Projekt pn.: „*Kolektory Słoneczne – Czyste Środowisko w gminie Wierzbica*” współfinansowany ze środków Europejskiego Funduszu Rozwoju Regionalnego w ramach Regionalnego Programu Operacyjnego Województwa Lubelskiego na lata 2014-2020

Bd.ZP.271.7.2017

ODPOWIEDZI NA PYTANIA WYKONAWCÓW, MODYFIKACJA SIWZ

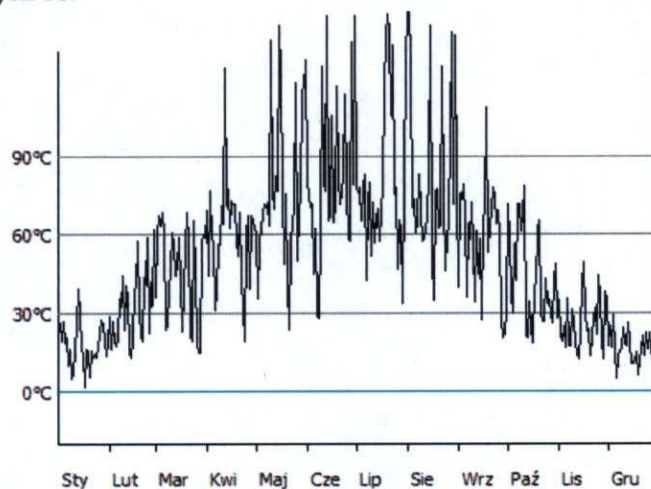
Zamawiający w SiWZ i dokumentacji technicznej pisze, że należy zaprojektować zrzut ciepła - prosimy o jasne stanowisko czy niniejsze postępowanie jest prowadzone w formule zaprojektuj i wybuduj ? Przecież Zamawiający posiada dokumentację projektową ?

Zamawiający informuję ,że przedmiotowe postępowanie nie jest prowadzone w formule zaprojektuj i wybuduj .

Zamawiający nie wymaga wykonania projektu .

Zamawiający informuję , że układ zrzutu ciepła w przypadku jego nadmiaru należy wykonać zgodnie z zapisem w specyfikacji technicznej dostawy i montażu kolektorów słonecznych pkt 4 strona 7 .

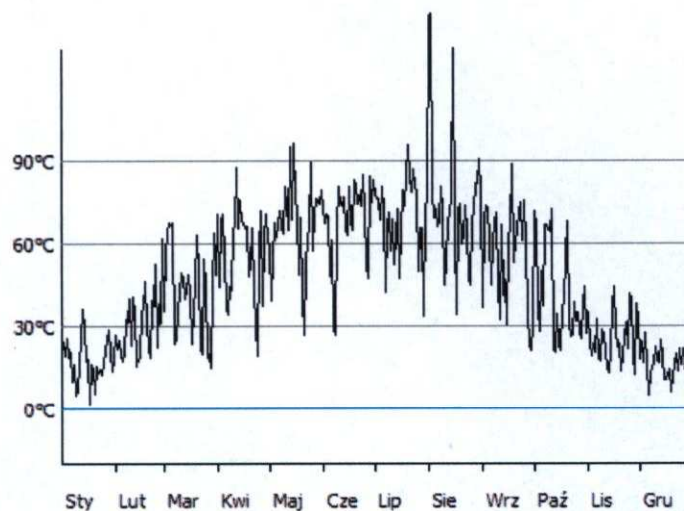
Zamawiający w SiWZ i dokumentacji technicznej pisze, że należy wykonać zrzut ciepła w przypadku jego nadmiaru i zamontować grzejnik z zaworem 3D a w przypadku braku możliwości technicznych należy wykonać zrzut do instalacji C.O. Zwracamy uwagę, iż w tak

zaprojektowanych zestawach przez Zamawiającego, gdzie aby uzyskać wymaganą moc minimalną kolektora należy zastosować na 300l kolektor co najmniej o powierzchni 2,85 m² w ilości 3 szt - jak wymaga Zamawiający. To oznacza, iż instalacja jest przewymiarowana o około 30% (na 300l dobiera się max 6m² kolektora a tutaj mamy powierzchnię 8,55 m²!). To oznacza, że zawsze będzie występował nadmiar ciepła, szczególnie w okresach letnich - wtedy kolektor przechodzi w stan stagnacji, co jest destrukcyjne dla niego jak i dla całej instalacji solarnej a w szczególności glikolu. Powyższe obrazuje poniższy wykres:

Prosimy Zamawiającego o dopuszczenie jako równoważne, zamiast zrzutu ciepła za pośrednictwem dodatkowego grzejnika zastosować powiększenie pojemności zasobników z 300 na 400l i analogicznie z 200l na 300l i zaprogramowanie w sterowniku automatycznego zrzutu ciepła do instalacji C.O. To pozwoli na zabezpieczenie instalacji przed przegrzaniem, co obrazuje poniższy wykres:

Zamawiający podtrzymuje zapisy w zakresie pojemności zasobników określonych w opisie przedmiotu zamówienia.
